東通原子力発電所1号炉審査資料	
資料番号	A1-CA-0083
提出年月日	2020年11月30日

東通原子力発電所
基準地震動策定のうち地下構造の評価について
(コメント回答)

2020年11月30日
東北電力株式会社

審査会合におけるコメント

(7) 岩盤分類〔原子炉建屋から西側の岩盤分類図(鉛直断面(Y-Y' 断面西側延長))〕

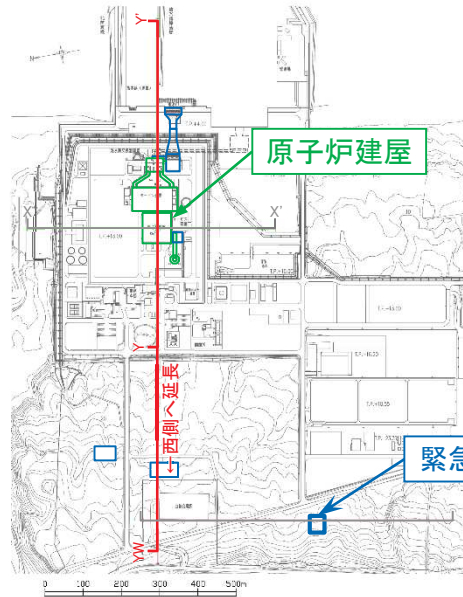
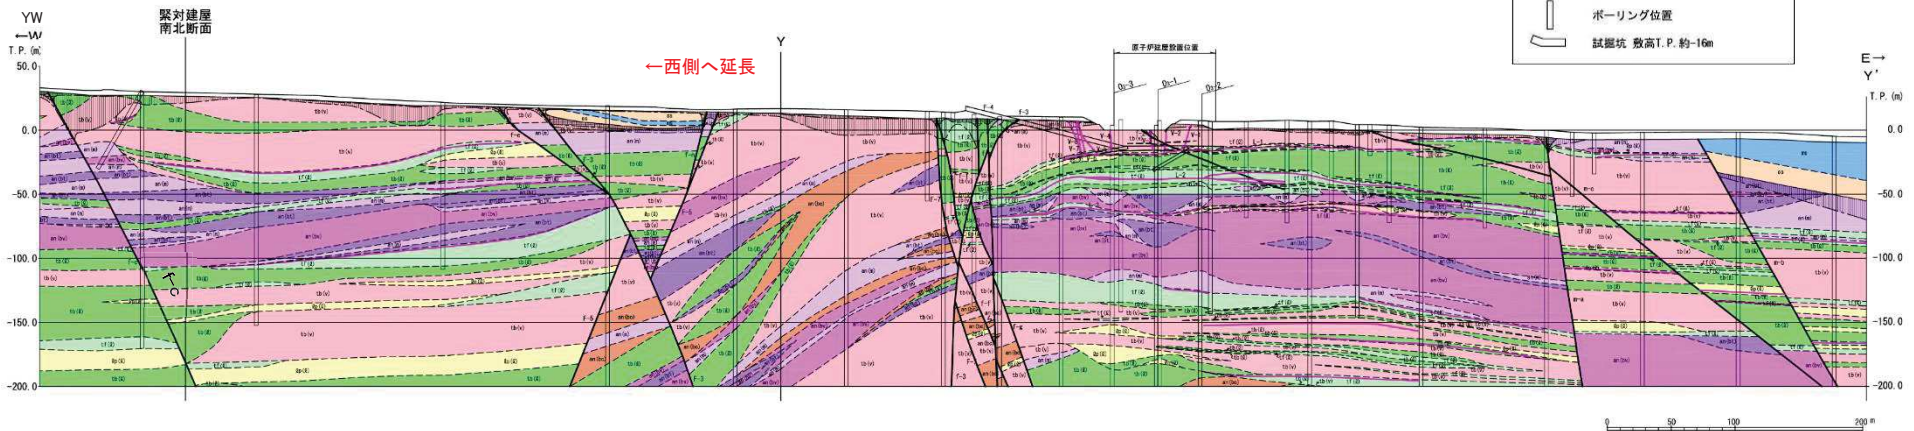
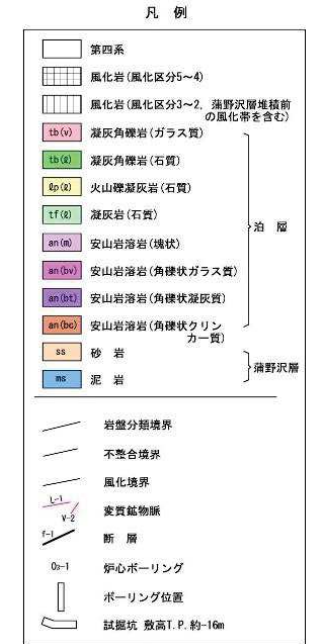
No.	コメント時期	コメント内容	今回ご説明資料の掲載箇所
S174	2020年10月2日 第902回審査会合	緊急時対策建屋付近の地下構造(速度構造)について、説明性向上の観点からY-Y断面を西側に拡張して示すこと。	本資料 p.22-23, p.34-35 補足説明資料 p.40-41

- Y-Y' 断面(岩盤分類図)を西側に拡張した岩盤分類図, 緊急時対策建屋付近の岩盤分類図を追記した。
- 上記断面の速度層区分図を追記した。

➤ 原子炉建屋から西側の岩盤分類は、原子炉建屋と同様に概ね水平な成層構造をなす。
